INFORME TÉCNICO DE FISCALIZACIÓN AMBIENTAL

AMPLIACIÓN PTAS SAN RAMÓN

DFZ-2022-1207-IX-RCA

Figura N°1: Ubicación de Plantas elevadoras y filtro parabólico dentro del proyecto de tratamiento PTAS San Ramon

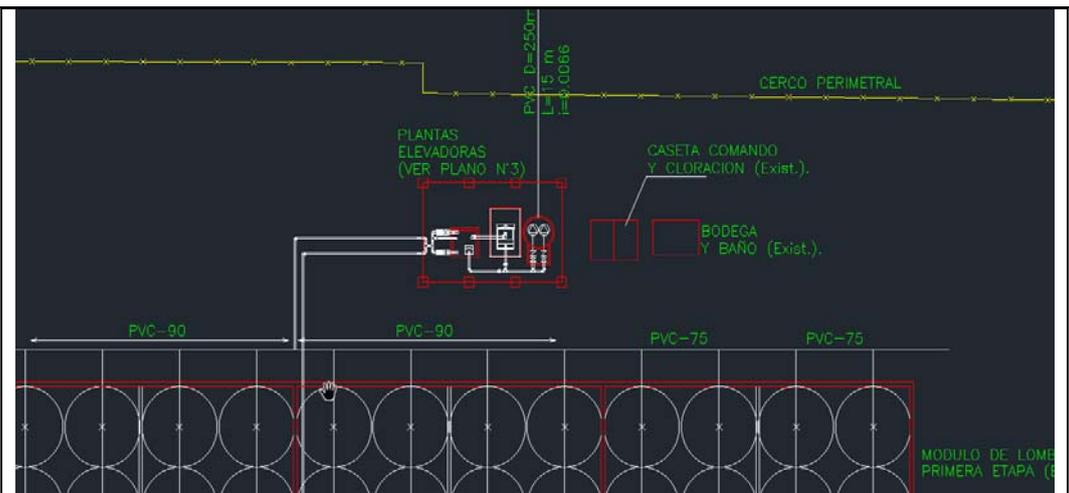
Hechos constatados en Inspección Ambiental de fecha 30.11.2020: <p>Respecto a la estación E3, en inspección realizada a las instalaciones, se verifica que la PEAS (planta elevadora de aguas servidas) corresponde a una estructura techada con estructura de madera y malla tipo acma, la que cuenta con una cámara de hormigón donde ingresan las aguas servidas para ser elevadas para su ingreso al sistema de tratamiento mediante dos bombas sumergibles, contando con un sistema de retención de sólidos que corresponde a un canastillo de limpieza manual, no existiendo un filtro parabólico de paso de luz fino conforme lo establecido en el proyecto. (Ver figura 1 y figura 2)</p>

- g) Respecto a la información presentada por la empresa se verifica que no se ha implementado a la fecha el filtro parabólico, siendo el sistema un canastillo inserto dentro de la cámara de la PEAS, la cual no corresponde a un paso de luz de 2 mm conforme a lo establecido en la RCA, esta situación conlleva a que sólidos de mayor tamaño y que no debieran alcanzar el lecho filtrante quedan retenidos en la superficie, generando la acumulación de residuos sobre la superficie del lecho con la consiguiente sobrecarga hidráulica al no existir un sistema de aspersion mediante riego sino que existen tubos sin boquillas (las que se han retirado por que se tapan conforme lo indicado por el operador) lo cual ratifica las consecuencias de no contar con un sistema de desbaste fino (filtro parabólico) y generando un procesos operando en forma deficitaria y con elementos que no son degradados en superficie por las lombrices procediendo a descomponerse en forma natural siendo uno de los focos de malos olores centrales del proceso que son detectados desde el exterior.
